SÉANCE D'HYDROLOGIE DU 15 MAI 1889.

1° **Projet d'alimentation de l'agglomération bruxelloise en eau potable, par M. le capitaine Verstraete. Étude géologique sur ce projet, présentée, au nom de la Société, par MM. E. VAN DEN BROECK et A. RUTOT.**

RÉPONSE AU MÉMOIRE JUSTIFICATIF

Situation des galeries drainantes proposées par M. le capitaine E. Verstraete pour l'alimentation en eau potable de l'agglomération bruxelloise.

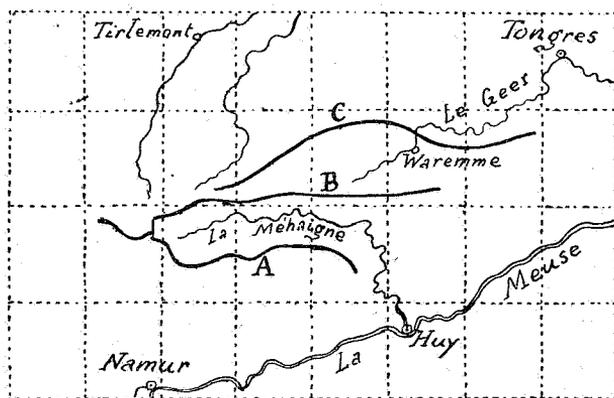
Les divergences existant entre la réalité des faits et les hypothèses admises par M. le capitaine Verstraete, telles qu'elles viennent d'être signalées, forcent à reconnaître que, pour utiliser rationnellement les ressources aquifères des plateaux de la Méhaigne et du Geer, il est indispensable de remanier le projet, de déplacer et de raccourcir les galeries, de manière à s'en tenir, autant que possible, aux parties réellement favorables.

Ces modifications à effectuer au projet nécessitent de nouvelles études sur le terrain pour préciser l'allure exacte des dépôts superficiels : limons, alluvions, etc.

Il est fâcheux que la craie, si favorable au drainage, n'existe que sur 49 kilomètres au lieu de 77 kilomètres que lui attribue M. le capitaine Verstraete.

Enfin, certaines parties de la Galerie du Sud pénètrent, non pas dans le cailloutis silurien, comme le pense M. le capitaine Verstraete, mais dans des alluvions tourbeuses fournissant des eaux de très mauvaise qualité, qui doivent être rejetées.

Ce qui semble certain dès à présent, c'est que dans le tracé actuel des galeries il y aura des parties étendues ne fournissant pas d'eau.

Grâce aux coupes qui viennent d'être établies, l'on peut dire, sans crainte d'erreurs graves, que sur 100 kilomètres de galeries, il y n'y en aura guère plus d'un soixantaine de réellement productifs.

FIG. 1.

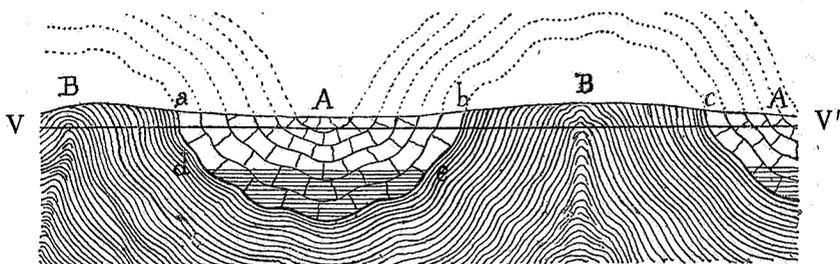
MM. Leborgne et Pagnoul auraient dû se rendre compte que l'allure générale d'un bassin, d'une formation ou d'une couche géologique est fournie, non par la coupe *transversale* (voir fig. 1 ci-dessous), mais par la coupe *longitudinale* (voir fig. 2), laquelle indique aussi le sens de l'extension et les allures des eaux souterraines emmagasinées dans la conduite naturelle ainsi formée.

Les petits croquis ci-après peuvent servir à fixer les idées sur ce point :

Coupe transversale des couches du sous-sol du Condroz montrant la localisation latérale des eaux souterraines dans les synclinaux calcaires reposant sur un substratum peu ou point perméable.
